不確実さに満ちた過酷事故対策

——新規制基準適合性審査はこれでよいのか

井野博満
滝谷紘一

原子力規制委員会が実施中の原発の新規制基準適合性審査に関して、PWRの過酷事故対策の有効性評価に焦点をあてて審査資料と審査状況を検証した結果、現状のままでは炉心溶融と格納容器破損を防ぐことができない重要な疑問点、問題点が多々あることが判明した。厳正な審査を求めてその問題点を論じる。

図1—事故対策シナリオの概要(大破断 LOCA + ECCS 注入失敗 + 格納容器スプレイ注入失敗)(玄海3・4号の説明資料⁶より、主要部を抜粋)

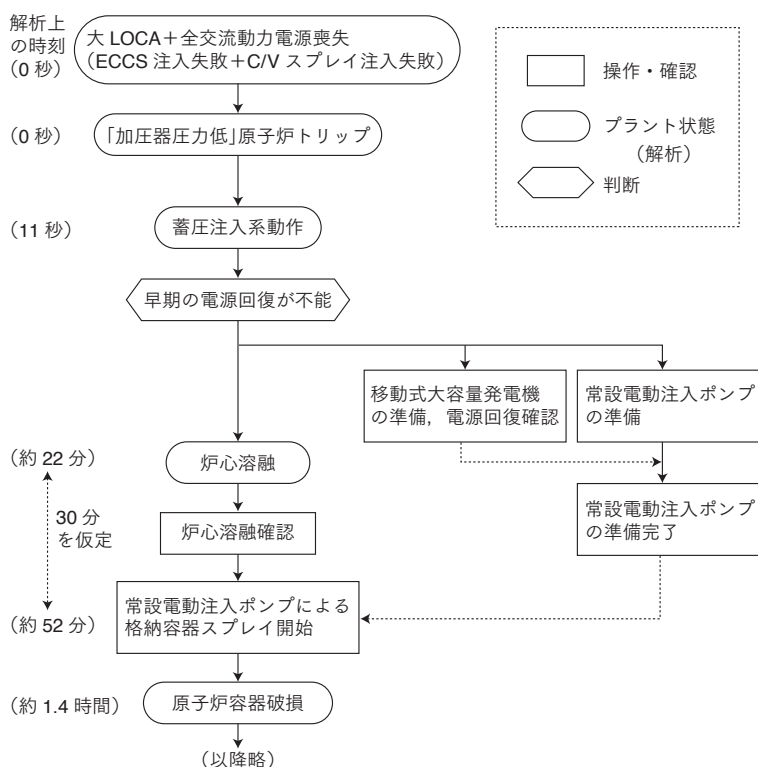
注入失敗+格納容器スプレイ注入失敗」が起こった場合の事故シナリオを描いた図⁶から主要ポイントをピックアップして示したものである。この図をみると、大LOCAが起こり、かつ、ECCSが働かないとすると、実に、わずか約22分で原子炉炉心が溶融するという事態に至る。その間、移動式発電機と電動注入ポンプをつなぎ込み、格納容器へのスプレイ(注水)を準備するのにさらに30分かかり、約52分後に注水開始となる。図2は、それらの対策の設備構成の概要を示したものである⁷。

○金子管理官補佐：今回のシナリオについては、炉心溶融を踏まえて格納容器防護へ走るといって、そういうシーケンスですので、大きな判断がいろいろと入ってくると思います。……炉心溶融を判断した後、容器が破損するまでに、このフローですと、原子炉容器に対して何も対策っていうか、作業しないように見えるんですけども。

○金子管理官補佐：同時並行的に炉心を守る、原子炉容器を守るというための作業というのは、手段としては一切ないということによろしいでしょうか。

ここで規制庁が問題にしているのは、原子炉の炉心溶融を止める、あるいは遅らせるという努力を一切せずに放置するのか、ということである。それに対して止める手段は一切ないというのが九州電力の答えである*5。

だが、「実用発電用原子炉に係る発電用原子炉設置者の重大事故発生及び拡大の防止に必要な措置を実施するために必要な技術的能力に係る審査基準」1.8項の【要求事項】「……炉心の著しい損傷が発生した場合において原子炉格納容器の破損を防止するため、溶融し、原子炉格納容器の下部に落下した炉心を冷却するために必要な手順が適切に整備されている……」の具体的内容として、【解釈】(2)a)に「溶融炉心の原子炉格納容器下部への落下を遅延又は防止するため、原子炉压力容器へ注水する手順等を整備すること」と書かれている。原子炉容器*6へは注水をおこなわない(おこなえない)というのでは、この審査基準に反しているのではなかろうか。規制庁は、審査会合でこの対応の再検討を各事業者に求めたが、伊方以外の原発については未だに回答はないとのことである(2014年1月29日、参議院議員会館での市民団体による適合性審査に関する政府交渉での規制庁回答)。このような

運転員が大 LOCA という判断を適切にできるか、さらにその際、「原子炉容器は諦める」という決断が躊躇なくできるのか、いかにもきわどいシナリオである。さらに、格納容器スプレイのための移動式発電機と常設電動注入ポンプを30分以内に確実に起動・つなぎ込みができるかという問題がある。地震にともなうような事態であれば、敷地の地割れ・陥没や関連機器の損傷が生じているおそれがある。作業員の判断やつなぎ込み作業が遅れれば、格納容器内に溶融燃料が落下してくる前に水を張ってコア・コンクリート反応を防ぐというシナリオが崩壊することになる。

○九州電力(谷本)：……全交流電源喪失という事象で、さらに大破断LOCAが起きているという非常に厳しい事象でございます。……具体的に、炉心側を守る手段がほかにあるかということに関して考えますと、全交流電源を喪失しているところで、……この条件内で炉心に大量に水を注入できる設備がございませんので、まずは原子炉容器の下に水をためるといことが最も重要というふうに考えて、こういう手順を考えております。

○九州電力(谷本)：全交流電源喪失という条件のもとでは、この状態で炉心損傷を防止するためにとれる手段というのは、現状、ないというふうに考えております。

○九州電力(谷本)：運転員の判断として10分の余裕をとっておりますけれども、その10分の中で判断して、もう最初に作業に行く時点からスプレイだという指示をいたします。

図3—格納容器スプレイによる水張り量の時間変化
溶融炉心が落下するタイミングには、水が張られていることを示す MAAP の解析結果(玄海 3・4 号の説明資料⁶より)

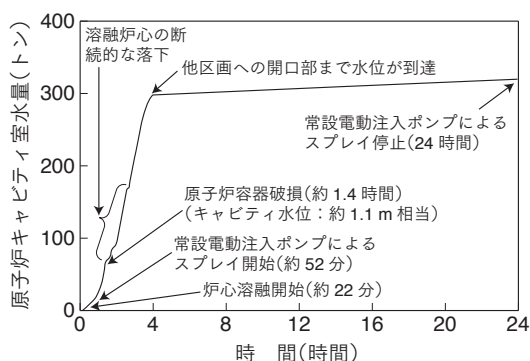
図 3 は、水張りによる格納容器破損防止策を示したものである⁶。溶融炉心が落下する時点では水張りが始まっており、コア・コンクリート反応は起こさないという解析である。しかし、仮に水張りが遅れ落下のタイミングに間に合わなければ、福島第一 1 号機と同じようにコア・コンクリート反応を起こすだろう。きわめて危うい対策である。

○更田委員：……C/V スプレイ(格納容器スプレイ)を使ってキャビティに水を張るという、一種の方針ですよね。キャビティに水を張るというの

は、MCCI(コア・コンクリート反応)を未然に防ぐという観点からは、とり得る戦略というか、戦術の一つだとは思いますが、一方で、FCI(水蒸気爆発)はもう起きないという決心がないと、なかなか水を張りにくいですね。

解析では起きていない。それは MAAP(という解析プログラム)のモデル次第の話であって、実際、こういう事態が進展しているときに、どうも大 LOCA らしい、SBO(全電源喪失)は起きていたとなつたときに、ちゅうちょなくキャビティに水を張るという方向へ行くのか。これは方針の問題だと思うんです。実態的には、要するに、これも、だから事象の確からしさというか確率の話になってしまって、普通に考えれば、FCI を恐れるよりもキャビティに水を張るというのが常識的な判断だろうと思うんですけど、そのあたりは、これは、そのときの運転員の判断になるのか、手順書に、こういう兆候ベースでパラメータが現れたら、もうキャビティに水を張るという方針になるのか、そのあたりを少し説明していただけますか。

○更田委員：今、申し上げたように、MAAP の解析では、スチームのスパイクが起きていないから FCI は起きていません。それは、この解析で起きていないということですが、実際にその事態に出会ったときに、FCI を恐れずにキャビティに水を張る。それは、九州電力の判断というふうに考えてよろしいですか。

○九州電力(谷本)：基本的には、手順書に基づいて運転員は操作を行います。手順書で、あらかじめそういう操作を行うように、もう規定している、社内決定しているということでございます。

○九州電力(谷本)：我々としては、そう考えております。

図4—コア・キャッチャーの一例(太線部)。EPRで設置されているタイプ¹¹

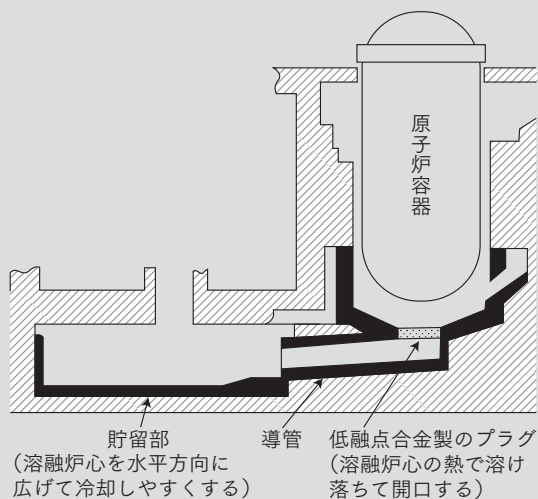
水蒸気爆発の危険を回避し、かつ、コア・コンクリート反応を防ぐには、水張りではなく、コア・キャッチャーを設置すべきである。コア・キャッチャーとは、超高温に耐えることのできるセラミック(アルミナやジルコニアなど)などを素材として、格納容器下部に落下した溶融燃料(コア)の受け皿を用意する設備である(コラム1参照)。

現在、欧米を中心に建設あるいは計画中の新しい原発では、航空機衝突対策の二重格納容器などとともに、過酷事故対策の一つとして設置されている。図4は、EPR(フランス AREVA 社の欧州 PWR)に設置されているコア・キャッチャーの縦断面図である¹¹。原子炉容器の直下にコアの受け皿を設け、耐熱材料でつくられた導管で脇にある広い面積の貯留部に移すという構造になっている。AP1000(米国 WH 社の新型 PWR)では、原子炉容器内の下部にコア溜まりを作り、冠水させる構造になっている。

図5—格納容器内水素濃度の時間的変化の例(玄海3・4号の場合)

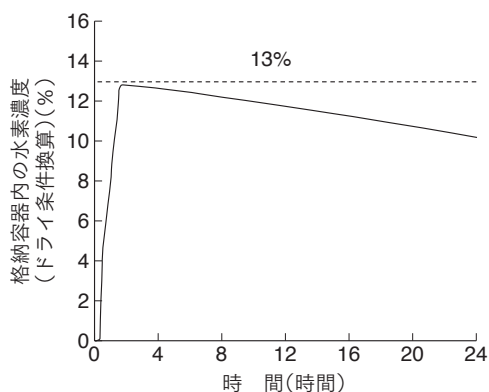
いずれも結論は、「爆轟防止の判断基準値 13% 以下であるから、爆轟は生じない」としている。しかし判断基準値に対する裕度は僅少なので、解析条件や解析モデルに伴う不確かさを考慮すると、判断基準値を超える可能性が濃厚である。図5は玄海 3・4 号の格納容器内の水素濃度の時間的変化⁷(大飯 3・4 号もほぼ同一)である。ジルコニウム-水反応による水素発生がほぼ終わった約 1.7 時間の時点で最高になり、以降漸減している。これは、

○更田委員：……MAAPの計算結果を紹介される際に「13%に至ることはないという結論が得られた」という表現をとられたんだけど、そういう主張をされるつもりなのか、この解析をもって。というのは、MAAPではこうなりますと。じゃあ、MELCORではこうなりますと、アースティックではこうなりますと言って、それで13%に達しませんということを主張されているのか。これは、要するに、これだけ不確かさの大きなシーケンスを負っているときに、一例を捉えて13%に達しないという結論が得られましたと言われても、それでどうだというものではなくて、むしろ、それに解析では考慮されていないイグナイタの存在を前提に、有効性について議論をされるつもりか、それともイグナイタはあくまでないものとして、この解析でもって13%以下になっているから大丈夫ですとおっしゃっているのか、どちらですか。

この質疑応答からわかるように、水素濃度の評価には大きな不確かさが伴っている。それを考慮すると、「水素濃度が13%に達していないから爆轟は生じない」とする事業者の結論には大きな疑問があり、厳正な審査が求められる。

○関西電力(浦田)：まず、全体の認識でございますけども、確かに、おっしゃるように、非常に不確かさの大きな事象になっております。それは十分承知をしております、一つのツールとして

MAAPを使った解析の結果、13%に至ることはなかったということで、全ての蓋然性をもってそれが担保されるというつもりはございません。ただし、これはガイドライン上の要求でもあります。が、実際の挙動、もちろんMAAPベースの挙動解析で、それに対して非常に大きな保守性を持たせた水素解析をした結果ということで、ある程度蓋然性を持たせられるのではないかというのが我々の見解でございます。

図6—水素濃度の空間分布の例(玄海3・4号、ループ室外周部水素濃度¹⁵⁾)

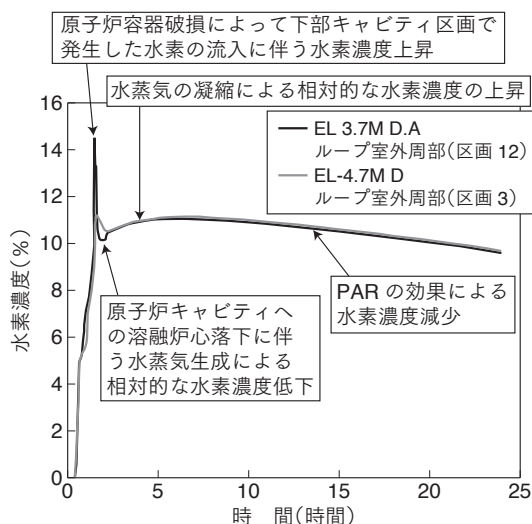
空間濃度の一例を図6に示す(玄海3・4号の下部区画におけるループ室外周部)。この図には水素濃度約

15%のピーク値が出ている。爆轟防止基準の13%を超えている。これにもかかわらず、九州電力は「下部区画における水素濃度の挙動は上部区画と比較すると、全解析時間を通しほぼ同様の挙動を示しているため、格納容器内の水素濃度は全体平均水素濃度として評価した」と記述して、爆轟の問題はないとしている。この説明はまったく理解できない。局所的な爆轟が問題になるから、空間濃度分布を解析しているのであり、その中に13%を超える水素濃度箇所があれば、局所的爆轟が生じうるとするのが科学的判断であろう。この点について規制委員会はどのように判断するのか注視したい。

図7—米国スリーマイル島原子炉事故時の格納容器内圧力変化

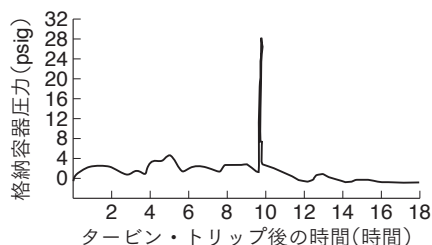
次に、水素燃焼・爆発を取り扱う解析コードの検証においては、研究開発での各種試験データにもとづく検証解析に付け加えて、実機データの再現性をチェックすることがとりわけ重要である。PWRで格納容器内において水素爆発を生じた事故としては、1979年に起きた米国スリーマイル島2号機(TMI-2)事故がある。事故進展の過程で、1次系内の一部の水素が加圧器逃しラインを経て加圧器逃しタンクから格納容器内の下部に流出し、水素爆発が生じたことも世界的に注目された。図7の格納容器内の圧力の時間変化に示されているとおり、約2 kg/cm² g(28psig)の圧力パルスが測定されている¹⁹。

水素燃焼・爆発の解析コードは、このTMI-2事故の圧力パルス挙動を再現できるかどうかの検証を必ず行うべきである。GOTHICの適用性の説明書を読む限り、TMI-2事故データを用いた検証はされていない。この再現ができない解析コードにより水素爆発は生じないとの評価結果が出されても、それには信憑性はない。

原子炉容器の破損は生じなかったTMI-2事故では、原子炉内で発生した水素の大半は1次系内に留まり、一部の水素だけが格納容器内に流出したとされている。これに比べると、今般の過酷事故評価では原子炉容器の破損が生じているので、格納容器内に流出する水素量はTMI-2事故よりはるかに多量である。したがって、水素爆発が起きないとする各電力会社の評価は、TMI-2事故で実際に起きた現象と矛盾している。規制委員会にはこの点に関しても厳正な解析コード検証の審査を求める。
